RELATÓRIO DE REVISÃO Nº 001/2021
ESTUDO DE IMPACTO DE VIZINHANÇA
EMPREENDIMENTO: MASHUA PEREIRA PARTICIPAÇÕES LTDA

Este relatório refere-se as correções solicitadas pela equipe de análise de Estudos de Impacto de Vizinhança - COMAE da Secretaria Municipal de Desenvolvimento da Cidade e Meio Ambiente de Cariacica.

Imagem 33 – Vista externa da área de carga e descarga. Fonte: Acervo próprio.

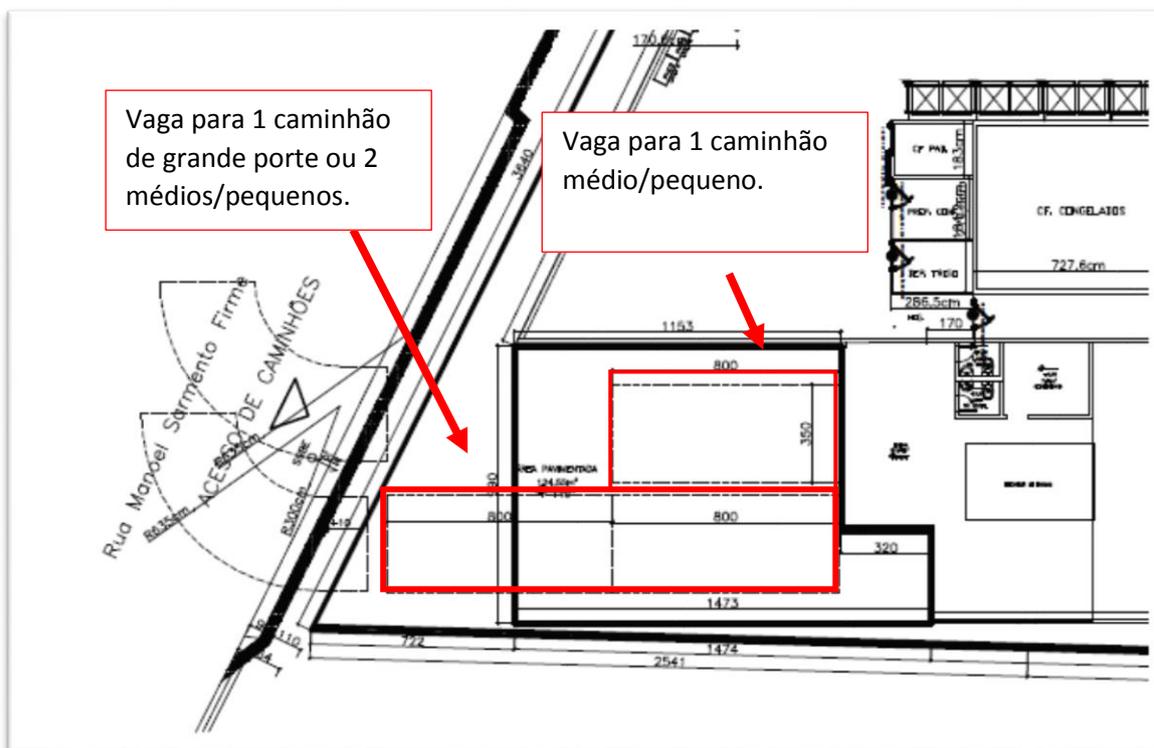
INDAGAÇÃO: “Considerando que foi mantida a mesma quantidade de vagas de carga e descarga, apesar de o novo empreendimento ter área quatro vezes maior que o existente, o que causará acúmulo de caminhões na Rua Manoel Sarmiento Firme, que é área residencial, causando incômodo aos moradores. Além disso, as vagas foram destinadas para veículos com 8 metros de comprimento, porém, o estudo na página 64 afirma: Estima-se que o horário de abastecimento permanecerá o mesmo, no entanto, sendo: Carreta: 5 vezes ao mês; Truck: 5 vezes ao mês; Caminhão até 3500kg: diariamente, sendo 09 caminhões por dia, para atender a nova demanda do empreendimento”. Dessa forma, os veículos citados possuem de 6,3(caminhão urbano) a 14(truck), podendo chegar a 18 metros de comprimento, não cabendo dentro da área destinada à carga e descarga”.

Conforme a imagem 33 apresentada anteriormente no estudo o empreendimento atual tem espaço para receber a descarga de 01(um) caminhão, enquanto o outro aguarda ao

lado pelo esvaziamento da doca, pois tem uma rampa em que os trabalhadores precisam descer com carga primeiramente, esses caminhões são os convencionais VUC de 7,20m de comprimento e 2,20m de largura e/ou os caminhões TOCO ou TRUCK de 14m de comprimento e 2,60 de largura, que são recebidos somente 1 por vez por dia a depender da demanda de suprimentos.

Conforme apresentado no projeto futuro, foram delimitadas 3 vagas de caminhões com tamanho de 8,0x3,50m suficientes para receber 3 caminhões do tipo VUC e realizar o descarregamento simultâneo de 2 caminhões enquanto 1 aguarda. O caminhão da frente pode facilmente sair e se deslocar para a vaga ao lado para o caminhão de trás sair e se realocar novamente conforme raio de manobra identificado.

Imagem 56. Movimentos elencados à Rua Manoel Sarmiento Firme. Elaborado pelo autor, 2020.

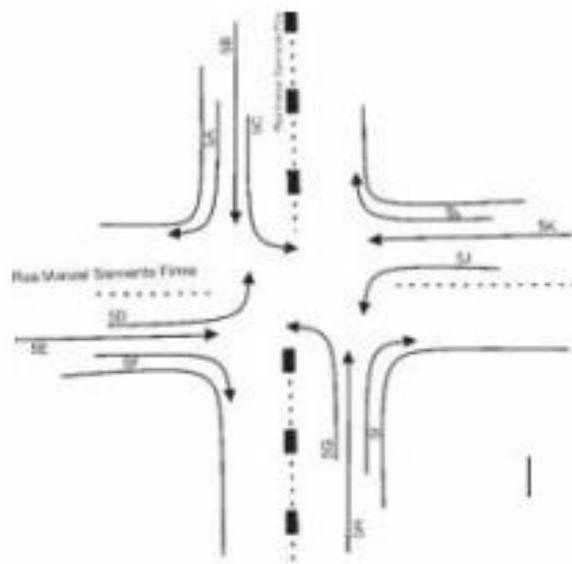
INDAGAÇÃO: “*Todo o acesso de veículos (passeio e carga e descarga) será pela Rua Manoel Sarmiento Firme, que absorverá, nos diversos movimentos, todo o incremento do tráfego*”.

A Rua Manoel Sarmiento Firme, possui 1 (uma) faixa de rolamento, tendo atualmente dois sentidos, recebendo os movimentos elencados conforme imagem 56.

Conforme já demonstrado nos dados das tabelas anteriores, não haverá incremento de fluxo intenso na Rua Manoel Sarmiento Firme de acesso ao empreendimento, no entanto, como sugestão à Prefeitura Municipal de Cariacica, de forma a melhorar ainda mais o fluxo de veículos nessa interseção a mudança de sentido dessa via, de forma à receber somente os veículos que entram pela Onofre de Oliveira em ambos os sentidos, seguindo o fluxo pela rua Manoel Sarmiento Firme, depois seguir pela Rua Manoel Sarmiento Filho, em seguida à direita pela Rua dos Diamantes, chegando novamente à Rua principal

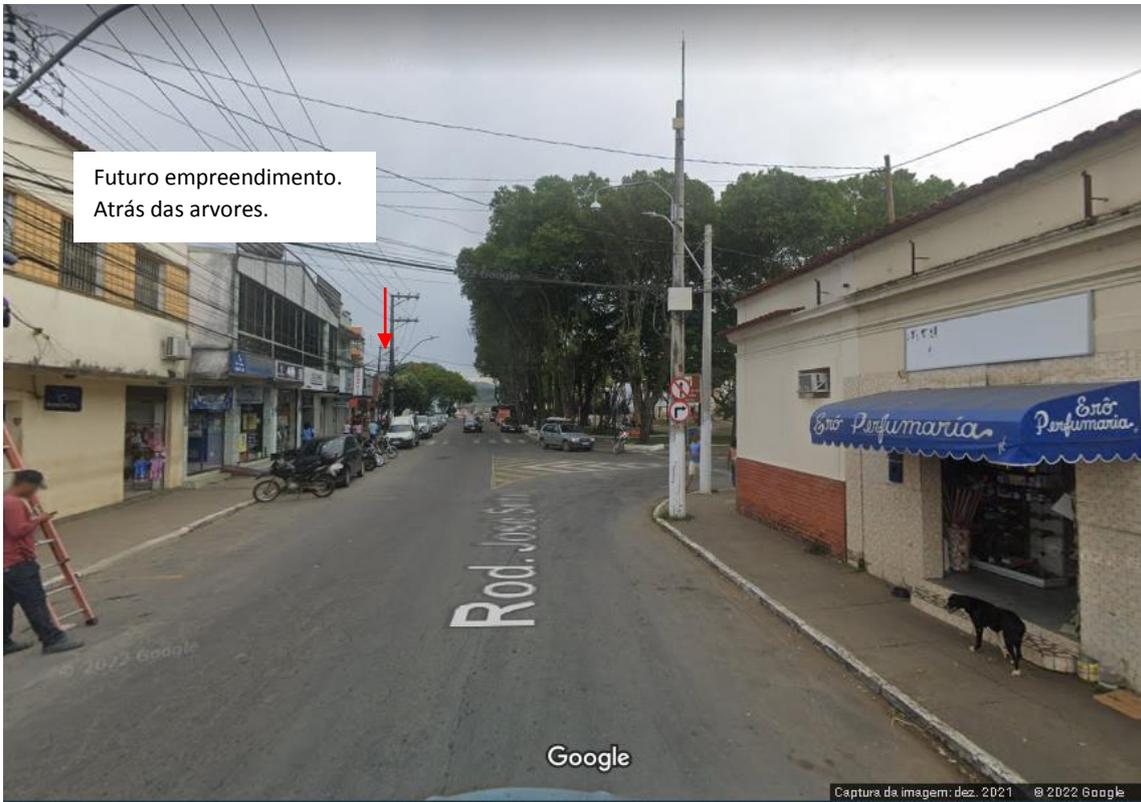
INDAGAÇÃO: O estudo afirma que o empreendimento, que fica em frente à Praça Marechal Deodoro da Fonseca, onde fica localizado a Igreja Matriz São João Batista e o Centro Histórico Eduartino Silva, não causará nenhum impacto negativo nesses elementos, e que pelo contrário, valorizará o local, pelo impacto visual positivo com a implantação do empreendimento no local, e a revitalização da área remanescente da praça em frente ao

empreendimento. Porém, o estudo não apresenta nenhuma simulação da fachada desse projeto para avaliação de impacto estético ou volumétrico.

RESPOSTA: Abaixo apresentamos a visualização dos itens citados:

Em quaisquer fluxos, seja vindo pela Rodovia José Sette ou pela Onofre de Oliveira, não é possível ver o Centro Histórico Eduartino Silva de forma imediata, pois o mesmo encontra-se em vermelho na imagem, de forma “escondida”, e a distância do empreendimento até o Centro Histórico não há visão direta, pois há inúmeros outros elementos como residências em prédios, comércios, além da própria praça Marechal Deodoro da Fonseca, não influenciando na paisagem urbanística desse item.

Em azul, o empreendimento terá uma fachada de 21 metros e com uma altura de 10,62 metros conforme atualização da última versão do projeto arquitetônico (apresentada nesta revisão), esta altura equivale mediamente a um prédio de 4 pavimentos já existente na AID e na Onofre de Oliveira conforme fotos e estudo da Área de Influência Direta e entorno apresentada. Em ambos os fluxos da via Onofre de Oliveira é possível notar a praça Marechal Deodoro de Oliveira e a localização do
